## DODATEK Č. 1 ke Smlouvě o dílo

uzavřené podle § 2586 a násl. zákona č. 89/2012 Sb., občanský zákoník, ve znění pozdějších předpisů  
**„ZŠ Pohůrecká – přístavba školního pavilonu s odbornými učebnami, České Budějovice“**

## **DODATEK č. 1**

### **ZMĚNOVÉ LISTY č. 1 – 7**

## PROTOKOL O ZAMĚŘENÍ SDK

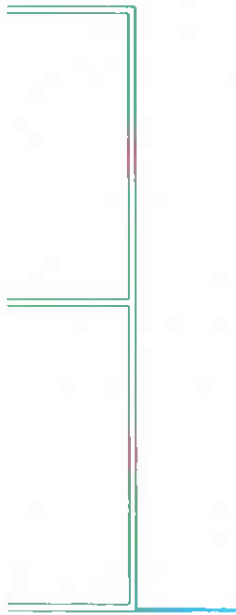
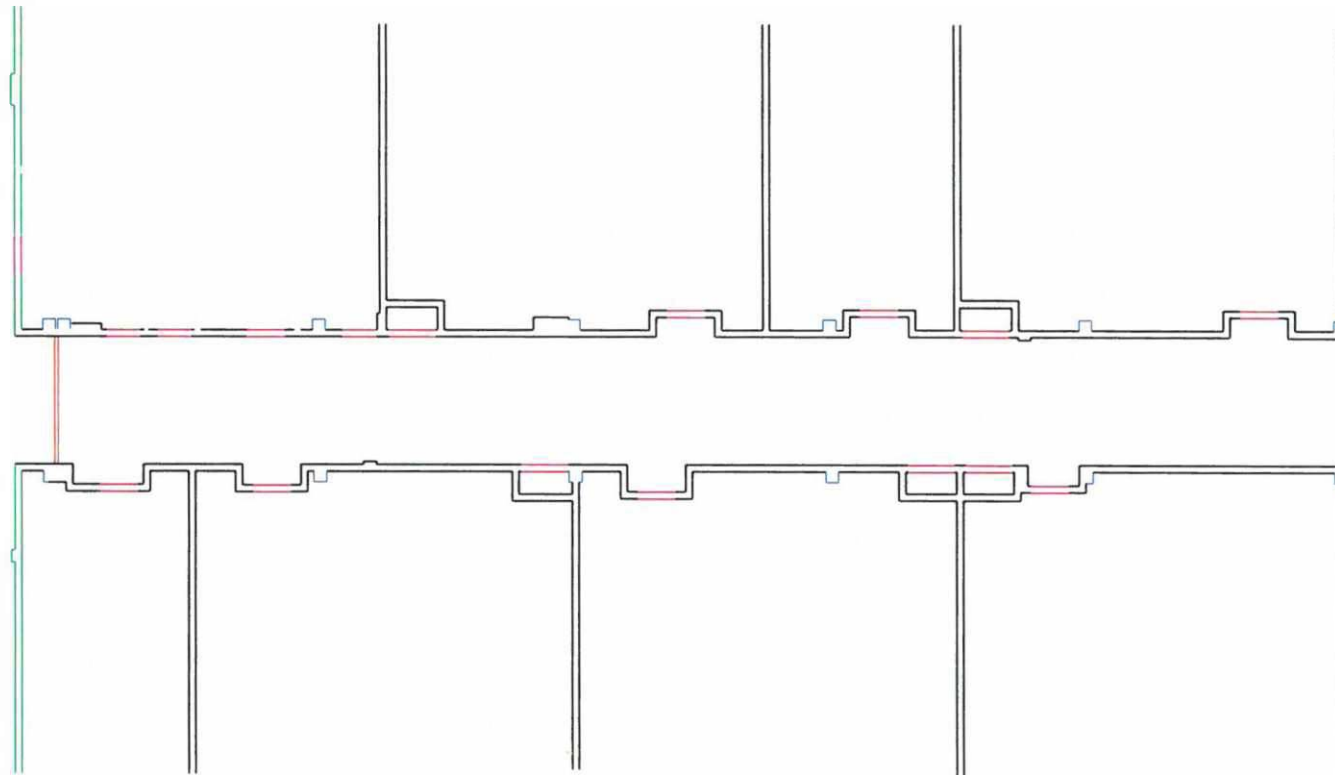
**Předmět změny: Sádrokartonové konstrukce-vícepráce**

**Popis a zdůvodnění změny:** dorovnání výměry na základě geodetického zaměření, provedené vícepráce dle skutečnosti

- Chybějící plocha SDK příček ve výkazu výměr ověřena protokolem o zaměření SDK geodetickou kanceláří GEOTERC Č. Budějovice 60,8125m<sup>2</sup>  
 $1153,5\text{m}^2 - 1031,8752\text{m}^2 = 121,625\text{m}^2$   
 $121,625\text{m}^2 : 2 = 60,8125\text{m}^2$
- Dodávka 6 ks zárubní do SDK příček
- svislé SDK opláštění kanalizace u čistících tvarovek
- osazení dveří v sádrokartonové předstěně, zajišťují přístup k uzávěrům, teploměru, vypouštěcím ventilům vody, topení v m.č.1.04 šatna

**Celková plocha SDK desek na příčkách : 1153,5 m<sup>2</sup>**
